### ข้อควรระวังในการต่อ Energy Switch ID CARD , MF CARD

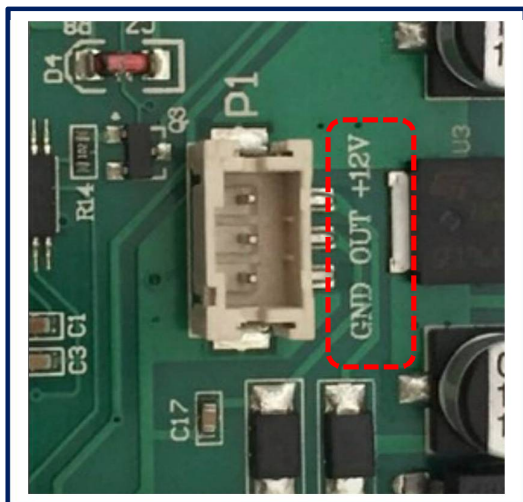
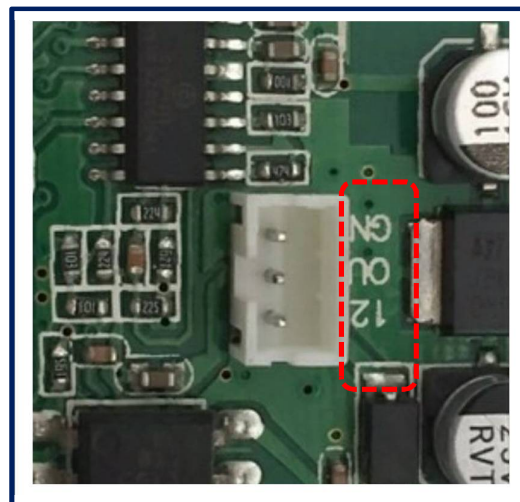
**ข้อสังเกต** มีการจัดเรียงของ Socket ที่สลับกัน ระหว่างแบบใหม่กับแบบเก่า จึงทำให้เมื่อนำเอาแบบใหม่ไปใส่ทดแทนตัวเดิมโดยไม่ได้เปลี่ยนสาย Socket ตามที่มีการแถมไปให้ในชุดสินค้าอาจใช้งานไม่ได้

**วิธีแก้ไข** แนะนำให้เปลี่ยนสาย Socket ตามที่มีการแถมไปให้ในชุดสินค้าชิ้นๆด้วย หรือ ถ้าหากว่าตรวจสอบแล้วมีการจัดเรียงที่ขั้วแบบเดียวกันก็สามารถใช้ Socket เดิมได้เลย
